AUTORIDAD NACIONAL DE LICENCIAS AMBIENTALES

RESOLUCIÓN N° 001643 (16 JUN. 2026)

“Por la cual se resuelve un recurso de reposición interpuesto en contra de la Resolución 939 del 27 de marzo de 2026 y se toman otras determinaciones”

Figura 3-71 infraestructura provisional de teleféricos

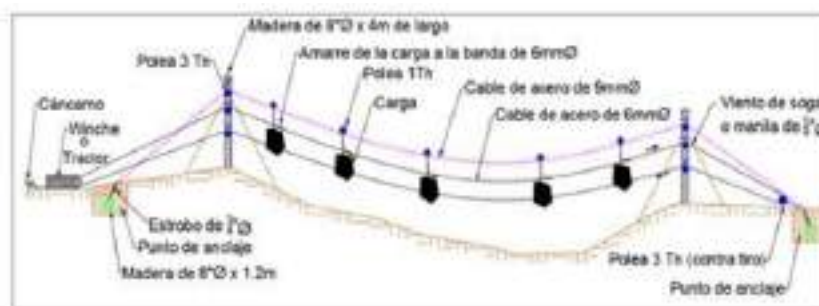
No obstante, el Equipo Evaluador Ambiental frente a los “teleféricos” concluyó que, al no encontrarse como una infraestructura del proyecto acorde con el alcance de la solicitud de modificación, no consideró ambientalmente viable realizar el ajuste solicitado.

Retirar donde corresponda todo lo asociado con el teleférico, transporte helicoportado y helipuerto, toda vez que no hacen parte del alcance de la presente modificación de licencia ambiental.

De acuerdo con las consideraciones técnicas antes expuestas, esta Autoridad Nacional considera procedente reponer y en tal sentido modificar parcialmente el artículo décimo primero de la Resolución 939 del 27 de marzo de 2026, respecto de la FICHA: A-01-01-F05 – MANEJO, TRANSPORTE Y ALMACENAMIENTO DE MATERIALES DE CONSTRUCCIÓN Y SUSTANCIAS PELIGROSAS, en el sentido de que solamente se debe retirar de dicha ficha todo lo asociado con el teleférico.
